PLAN LOCAL d'URBANISME

MAÎTRISE D'OUVRAGE : **Communauté de Communes
Touraine Val de Vienne**

OBJET : **Modification simplifiée n°1 du Plan Local d'Urbanisme de
Sainte Maure de Touraine**

Vue sur la parcelle ZA 95 depuis la rue de Sainte Catherine (cimetière existant en contrebas) (source : Google Streetview)

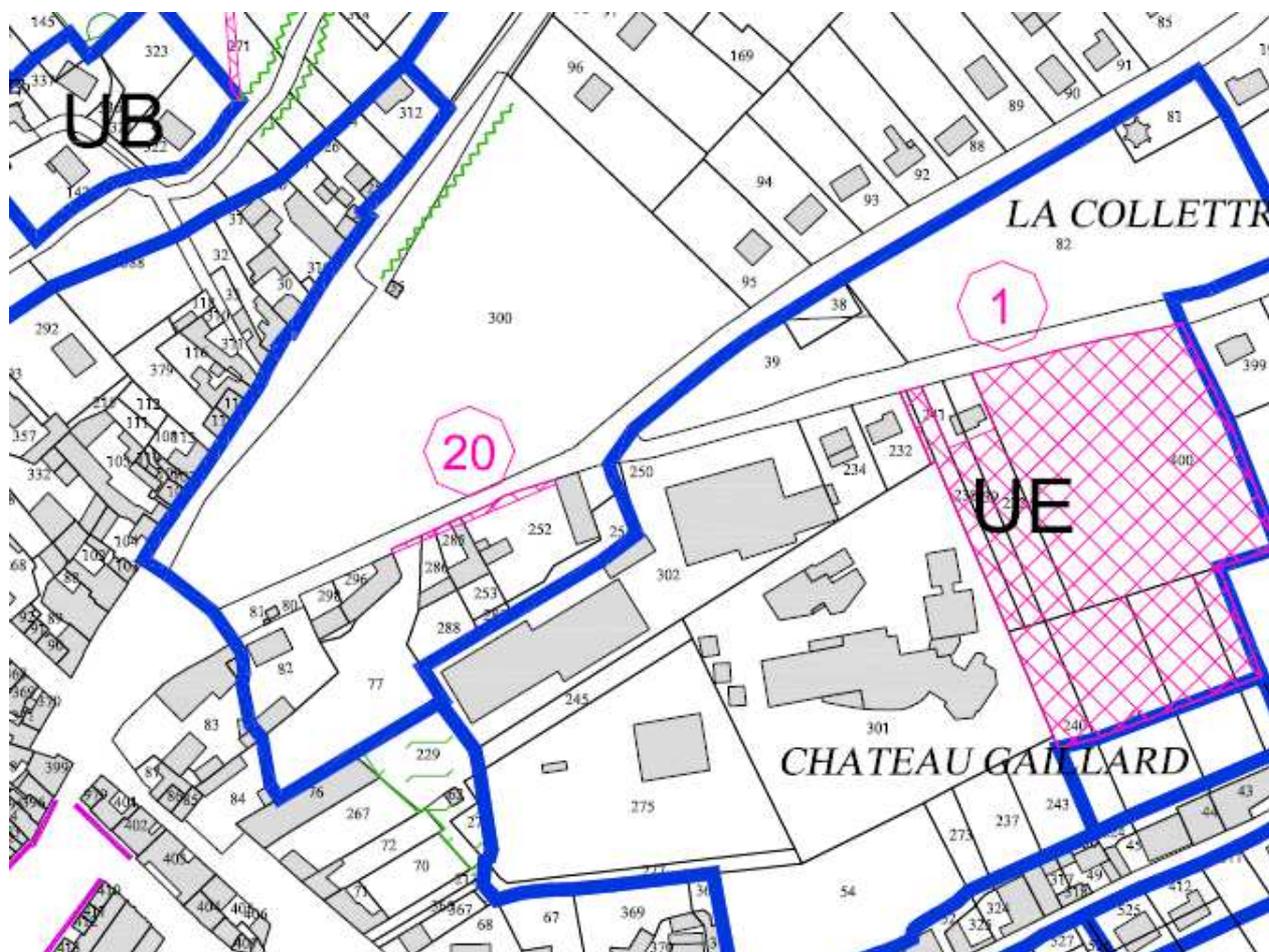
La parcelle ZA 95, concernée par la majorité de l'emplacement réservé n°16, est une parcelle bâtie.

- la commune a changé de politique en matière de gestion du cimetière, procédant notamment à des rachats de concessions, et dégagant de fait de nombreux emplacements nouveaux ;
- la parcelle n°95 a été mise en vente. Du fait de l'absence de projet d'extension au regard des actions à l'œuvre à l'intérieur du périmètre du cimetière, la commune n'a pas préempté. De fait, la parcelle et la

- **Extrait des documents graphiques après la modification simplifiée n°1 du PLU de Sainte Maure de Touraine**

Extrait de l'Orientation d'Aménagement et de Programmation des Chauffeaux

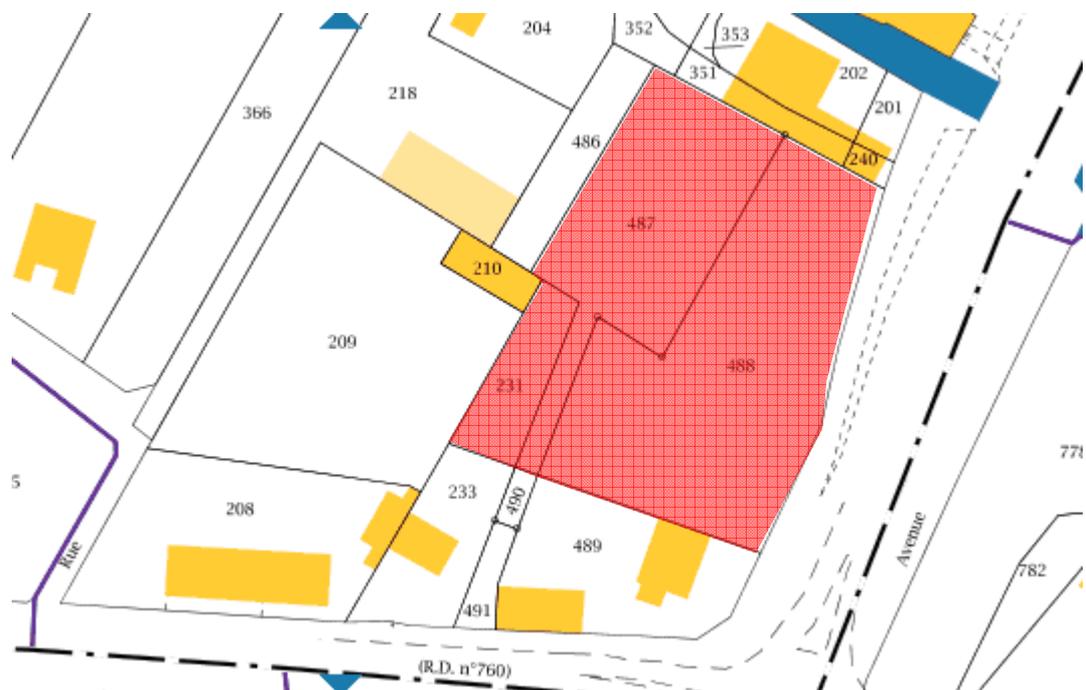
Les parcelles concernées par la présente modification simplifiée sont les parcelles AC 231, 487 et 488 couvrant une superficie totale de l'ordre de **3 700 m²**.

L'orientation d'aménagement présentée ci-avant retient deux principes fondamentaux sur ce secteur :

- Création d'un secteur d'habitat individuel dense ou collectif au regard du positionnement du site le long de la RD 910 et à proximité du centre-ville ;
- Structuration d'un front urbain le long de la RD910, reprenant les implantations et gabarits rencontrés le long de cet axe à Sainte Maure.

Toutefois, il s'avère aujourd'hui que la faisabilité de l'aménagement de ce secteur n'est pas adaptée aux enjeux. En effet :

- **La maison située sur la parcelle 489 a été vendue avec pour ambition la réalisation d'un verger par les nouveaux propriétaires sur le fond de jardin, aménagement de verger susceptible de conforter la qualité de cette entrée de ville ;**

- **Le terrain concerné n'est desservi que par l'Avenue du Général de Gaulle et l'accès depuis cet axe présente une forte déclivité (environ un mètre de dénivelé entre l'alignement et le milieu de la parcelle) rendant une opération compliquée (le terrain se situe en effet en contrebas d'environ un mètre par rapport à la voie). Un accès par la route de Chinon (par le biais d'un droit de passage par exemple) pour desservir une à deux constructions semble beaucoup plus réaliste ;**

- **La RD910 a fait l'objet d'aménagements (retraitement de l'espace public, aménagements doux (piétons, cycles...)) rendant difficile la création d'un accès depuis le secteur n°4 de l'OAP.**

- **Le caractère boisé de la parcelle permet de garantir la qualité paysagère de l'entrée de ville.**

Ainsi, au vu des arguments énoncés ci-dessus et de la taille relativement modeste de la parcelle concernée, la présente modification vise à sortir le secteur n°4 identifié sur le plan page précédente de l'OAP des Chauffeaux en vue de :

- Permettre la réalisation de construction(s) sur ce secteur aujourd'hui gelé par l'obligation d'un aménagement d'ensemble rendant impossible tout projet.
